**Forum mondial de l'harmonisation
des Règlements concernant les véhicules**

Groupe de travail des véhicules automatisés/autonomes et connectés*

Véhicules automatisés/autonomes et connectés :**Fonction de direction à commande automatique****Proposition d'amendements au Règlement ONU n° 79
(Équipement de direction)****Communication de l'expert de la France****

Figure 1

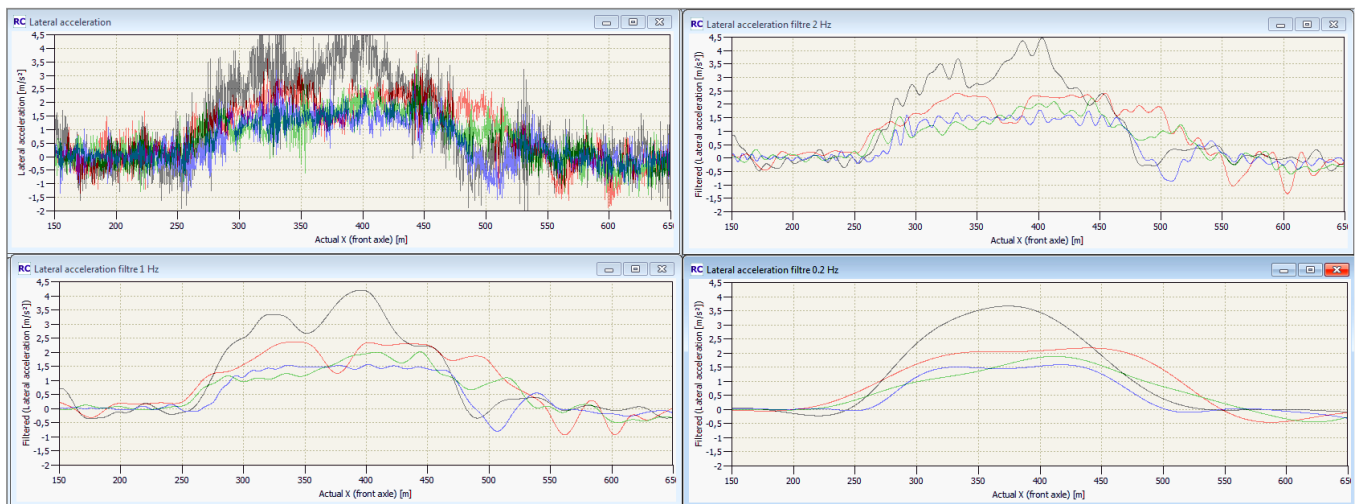
1. Dans un souci de traçabilité, il pourrait être intéressant d'indiquer dans le procès-verbal à la fois l'emplacement auquel l'accélération latérale a été mesurée et celui du centre de gravité du véhicule.
2. Pour les essais dynamiques, la valeur habituelle de la fréquence d'échantillonnage est d'au moins 100 Hz.
3. Les figures ci-dessous reproduisent les formes des signaux d'accélération latérale par rapport à la valeur de la fréquence de coupure : pas de filtre, filtre à 2 Hz, filtre à 1 Hz et filtre à 0,2 Hz.
4. Les résultats démontrent que la meilleure représentation du comportement dynamique est obtenue lorsque le filtre utilisé est 1 Hz.

Filtrage de l'accélération latérale : Comparaison des essais menés sur 4 véhicules dans la même courbe

Pour déterminer l'accélération latérale, les données brutes doivent être filtrées au moyen d'un filtre de Butterworth de quatrième ordre avec une fréquence de coupure de 1 Hz.

Figure 2

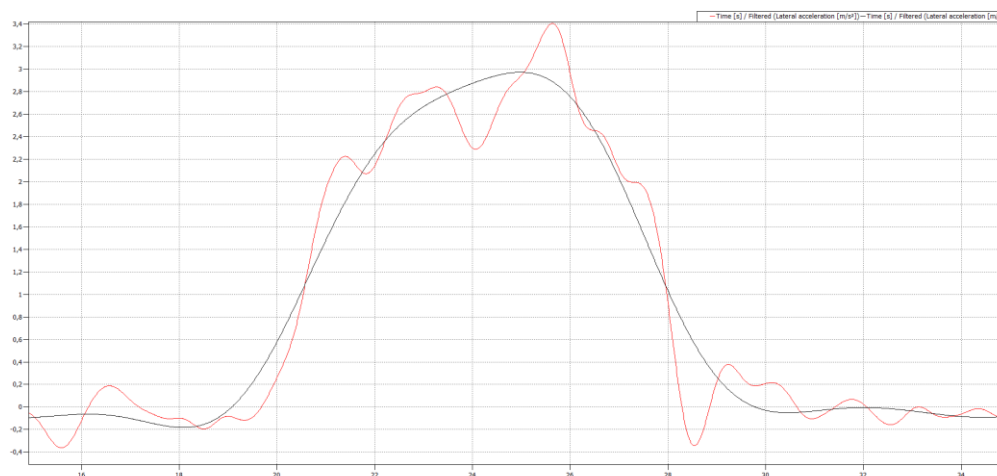
Filtrage de l'accélération latérale : comparaison entre les 2 propositions pour un véhicule proche des limites

Ligne bleue (0,2 Hz) et ligne rouge (1 Hz) telles que proposées dans le présent document. Dans le premier cas, le véhicule réussit l'essai (valeur maximale : 3 m/s²), tandis que, dans le second cas, il échoue (valeur maximale : 3,4 m/s²).
